PARECER TÉCNICO APV/GP/281/2024

OUTORGA DE GRANDE PORTE

- ✓ **PROCESSO SIAM Nº:** 55108/2023
- ✓ **PROCESSO SEI:** 1370.01.0038238/2023-15
- ✓ **EMPREENDEDOR:** VALE S.A.
- ✓ **EMPREENDIMENTO:** Descaracterização da Estrutura de Contenção de Rejeito (ECJ) B3/B4
- ✓ **MUNICÍPIO:** Nova Lima – MG
- ✓ **CURSO D'ÁGUA:** Ribeirão dos Macacos
- ✓ **FINALIDADE:** Canalização e/ou retificação de curso de água

Figura 3 – Sistema de Transposição de Peixes em degraus (soleira e orifício)

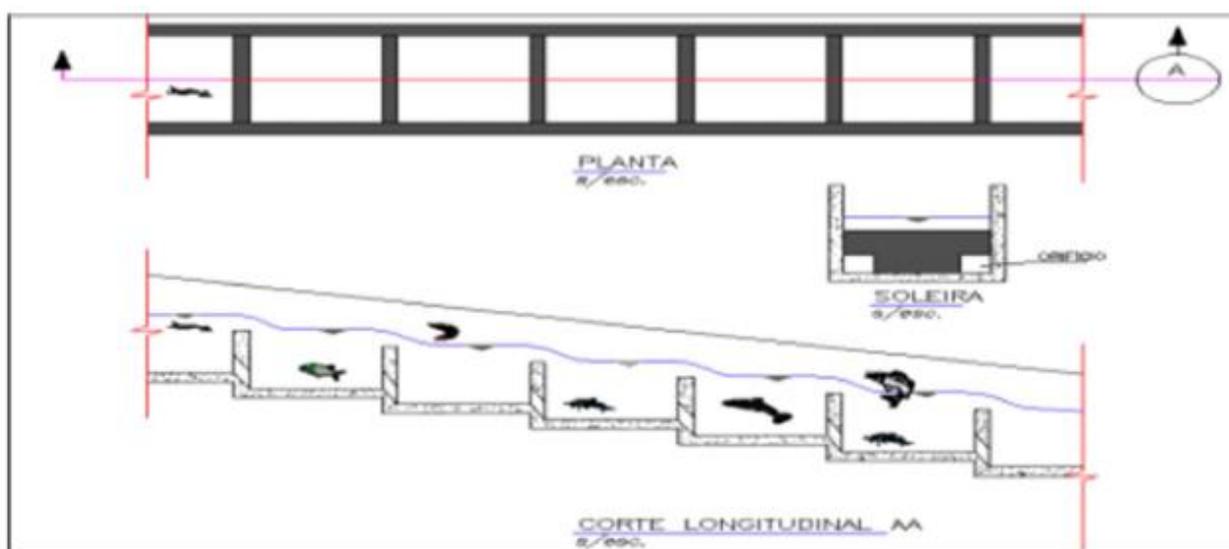
O projeto também contempla um sistema de transposição de peixes composto por uma canaleta central de 2,0 m x 2,0 m, revestida em gabião e dotada de soleiras com orifícios, como medida mitigadora para garantir a conectividade de ecossistemas e proporcionar o fluxo de peixes entre as partes altas e baixas do trecho canalizado. O sistema de transposição de peixes tem início na estaca 1,0+4,24 m (a jusante da tomada d'água existente) e término na estaca 15+10.

A tomada d'água do dreno de fundo terá uma parcela demolida e o restante ficará aterrado sobre a calha formada, assim, a porção drenada por túneis será reaterrada/tamponada. Contudo, os estudos apresentados pelo empreendedor indicam que, a partir da estaca 1,0 + 4,24 m (a jusante da tomada d'água), o dreno de fundo operará normalmente, mas com gradiente pouco diferente da condição atual. A vazão mínima de

capacidade do dreno seria de aproximadamente $6,0\text{m}^3/\text{s}$ e, portanto, para vazões inferiores à essa, o dreno de fundo consegue absorver plenamente e não há fluxo pela calha de peixes.

Entretanto, o projetista avalia que a vazão afluyente associada à cheia de período de retorno de 2 anos é de $50,37\text{ m}^3/\text{s}$ e para essa ordem de grandeza já se teria um escoamento na calha vertente possibilitando a migração dos peixes de jusante para montante. O projetista também ressalta que há tendência de colmatção da superfície do canal e da calha em médio e longo prazo, devido ao transporte de sedimentos afluentes ao local, de modo a favorecer o escoamento pela calha de peixes e reduzir as vazões mínimas necessárias para que haja fluxo por esta estrutura.

Figura 4 – Arranjo Geral do projeto

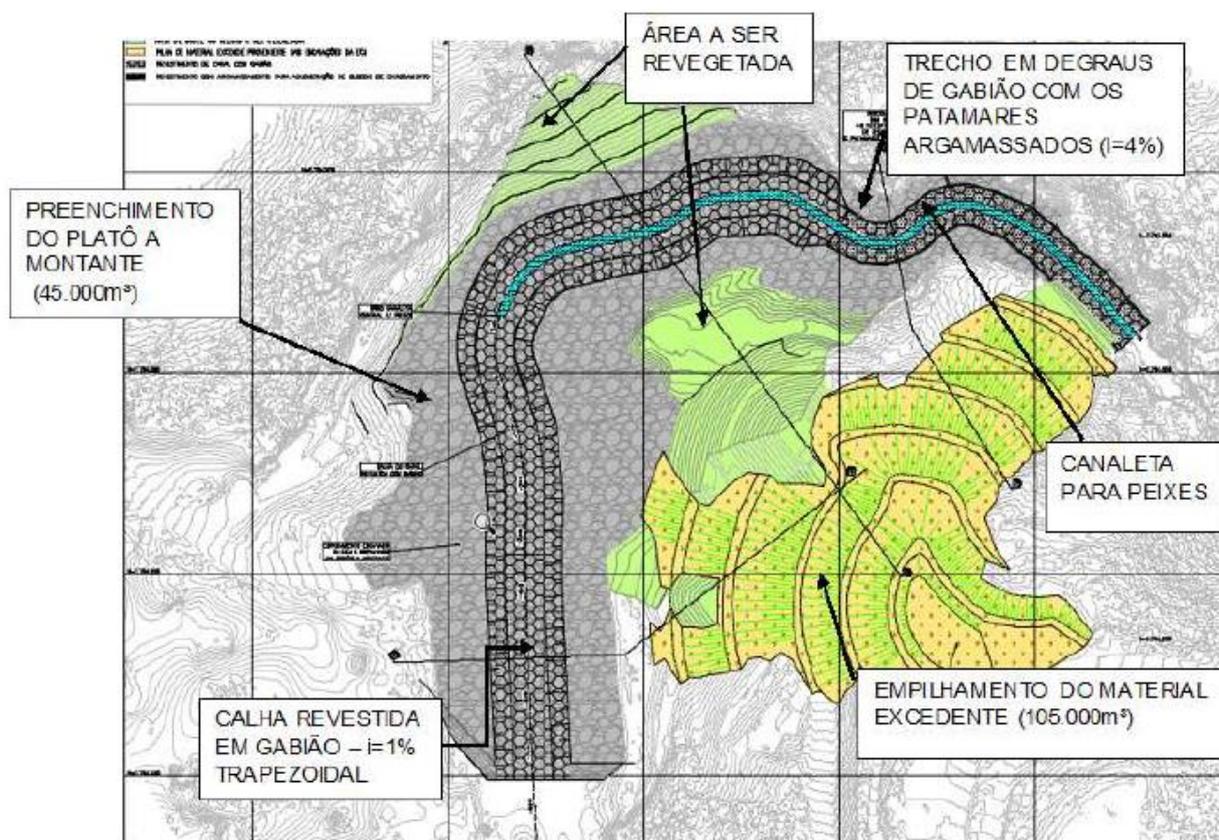
Na **Figura 3** é apresentado o projeto tipo do sistema de transposição de peixes e na **Figura 4** o arranjo geral do projeto de descaracterização da ECJ e canalização aberta do curso d'água.
